**Société d'Exploitation du  
Parc Eolien de Germainville**  
97 Allée Alexandre Borodine  
69 800 SAINT-PIEST

Réponse à l'analyse technique des éléments du dossier de février  
2020 sur le dossier de AEU\_87\_209\_10\_PARC EOLIEN LE RENARD  
(2ème dépôt)

Août 2020

Figure 3: Hydrographie et relief

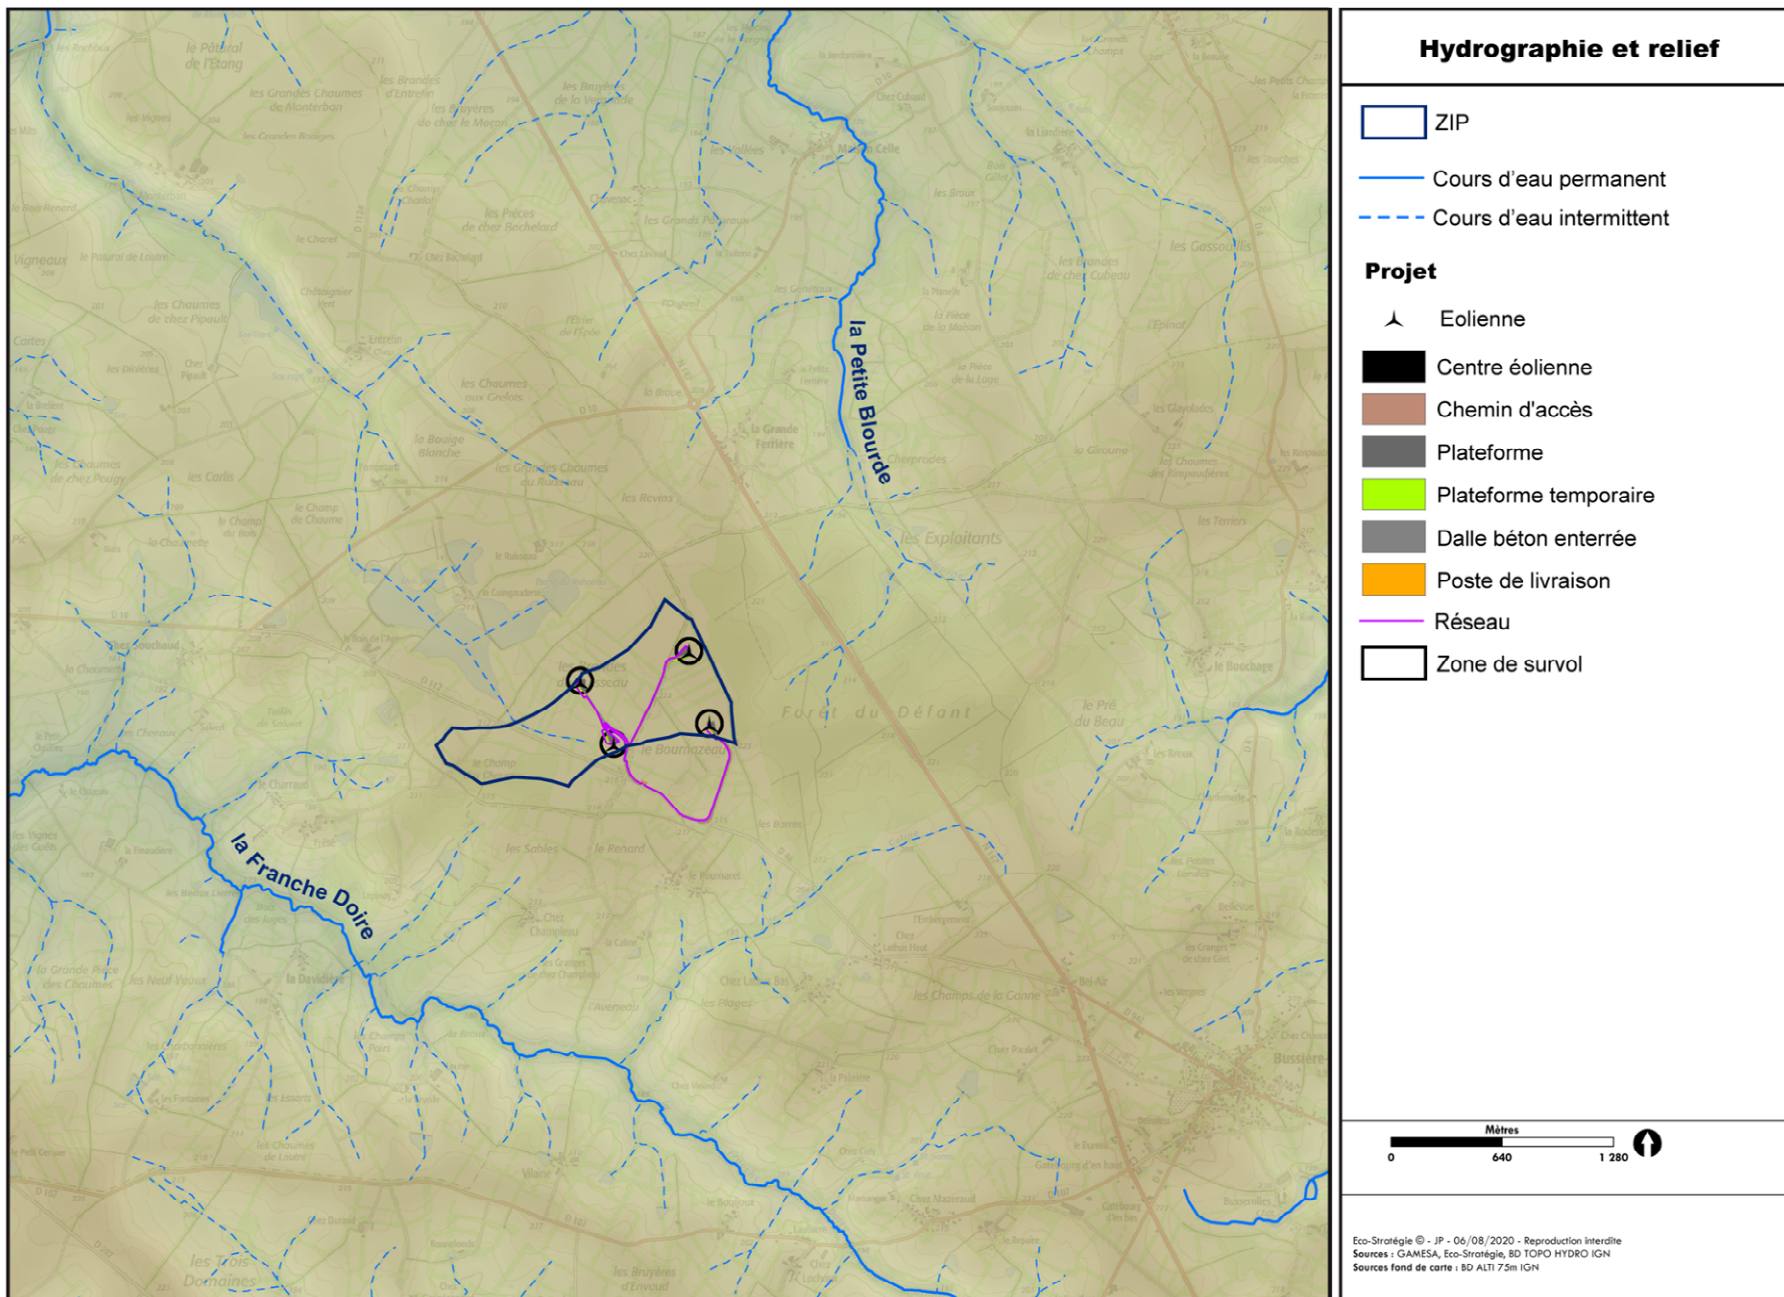
Thèmes	Demande suite au dossier de novembre 2019	Compléments apportés par le pétitionnaire le 19/02/2020	Réponse sur le dossier fourni le 19/02/2020	Éléments à fournir
Évaluation des impacts – volet zones humides	Sous-évaluation des impacts.	Critères aboutissant à classer les enjeux comme faibles : - Expansion des crues ou régulation de débits : faible ici car tête de bassin versant d'un petit cours d'eau qui alimente des étangs piscicoles ; - Les surfaces interceptées restent faibles (2,96 ha au total) - Régulation des nutriments et rétention des toxiques : moyen ici car en milieu agricole mais pente très faible ;	Le fait qu'il s'agisse d'une tête de bassin n'est pas un facteur de dévaluation de l'importance des impacts. - La régulation du régime hydrique, l'épuration des eaux ou la rétention ou la dégradation de la plupart des toxiques se font majoritairement sur les têtes de bassin versant	Mise à jour attendue

La zone d'étude est située sur un plateau bocager. Ainsi ce site ne possède pas de pentes fortes (cf. figure 3 : Hydrographie et relief)

Figure 4: Synthèse Zones Humides - Projet - Compensation

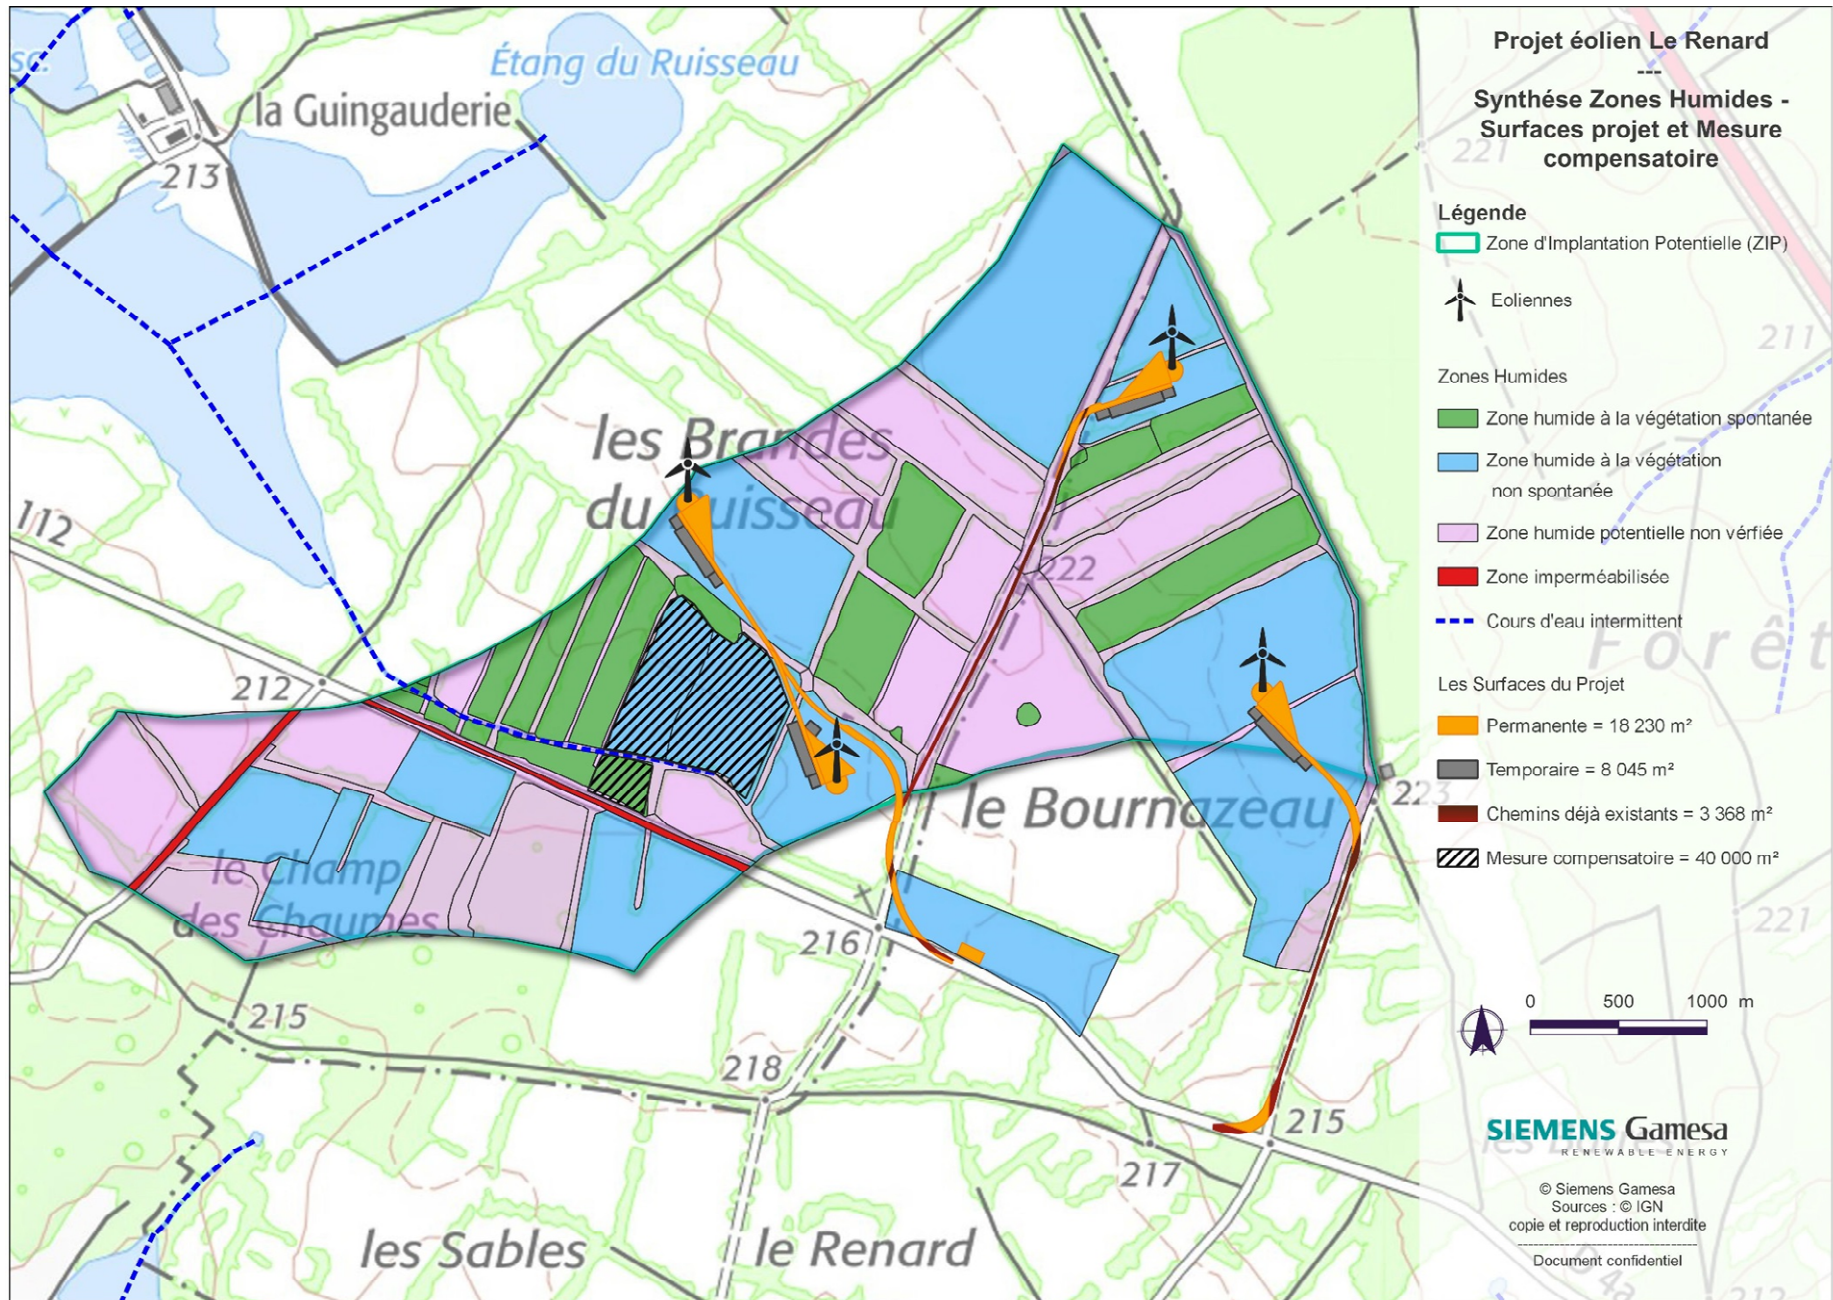
Thèmes	Demande suite au dossier de novembre 2019	Compléments apportés par le pétitionnaire le 19/02/2020	Réponse sur le dossier fourni le 19/02/2020	Éléments à fournir
Dimensionnement des mesures compensatoires	Insuffisance de mesures compensatoires pour les impacts forts	La demande concerne le remblai de zones humides sur une surface cumulée de 2,98 ha. En lieu et place des plateformes des 4 éoliennes, la zone humide telle que décrite dans l'état initial, sera altérée sur le plan du patrimoine naturel dans le sens où elle disparaîtra en surface. La nappe qui l'alimente ne sera pas altérée car la profondeur de la plateforme est faible et la perturbation concerne les 2 m de surface maximum. Les eaux se répartiront autour, dans les zones agricoles et les eaux de pluie seront dirigées dans les prairies et cultures alentours via les fossés. In fine, seules les surfaces du mât des éoliennes est imperméable (soit 490m <sup>2</sup> ).	Le pétitionnaire indique un renvoi des eaux météoriques vers les milieux adjacents. Cela constitue bien une altération du fonctionnement hydrologique de la zone avec une augmentation de la rapidité des transferts et la saturation des sols (et l'efficacité de la rétention et des fonctions qui y sont associées). La notion de profondeur de perturbation n'est pas corrélée aux caractéristiques de la nappe et aux échanges avec les milieux de surface.  En l'état, les impacts concernant les ZH ne sont pas suffisamment décrits pour caractériser l'enveloppe compensatoire concernant ces milieux. Les éléments présentés nécessitent d'être objectivés.	Compléments à fournir

Par ailleurs, contrairement à ce qui été retenu dans l'avis sur les compléments fournis, **le projet induit, in fine, des altérations de zones humides à hauteur de 1.82 ha**. En effet, certains impacts sont temporaires pendant la durée du chantier, et d'autres permanents. (cf. figure 4 : Synthèse Zones Humides – Projet – Compensation)

La partie amont du cours d'eau temporaire est situé dans la zone d'étude au droit des parcelles soumises à la compensation. Cela permettra de garantir la préservation et la gestion conservatoire de ce cours d'eau temporaire pendant toute la durée de la convention de gestion de ces parcelles, à savoir 25ans. (cf. figure 4 : Synthèse Zones Humides – Projet - Compensation)
